Изменение № 1 ГОСТ 25809—83 Смесители водоразборные. Типы и основные размеры

Утверждено и введено в действие Постановлением Государственного комитета СССР по стандартам от 07.12.87 № 287

Дата введения 01.01.88

Черт. 31

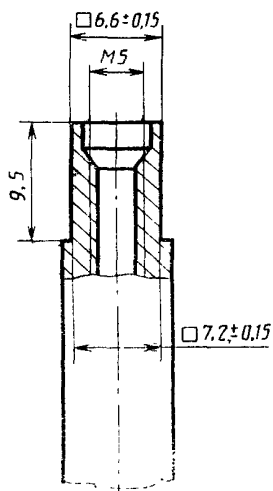
Пункт 9 дополнить словами: «Основные размеры резьбы вентильных головок для присоединения к смесителям и иной водоразборной арматуре должны соответствовать указанным на черт. 31, а конца шпинделя вентильных головок для установки маховичка — указанным на черт. 32».

Стандарт дополнить чертежами — 31, 32:

Присоединительные размеры корпусов вентильных головок водоразборной санитарно-технической арматуры

мм	
		Условный проход арматуры D_y	Размер резьбы D
10 min		15	M18×1
		20	M22×1
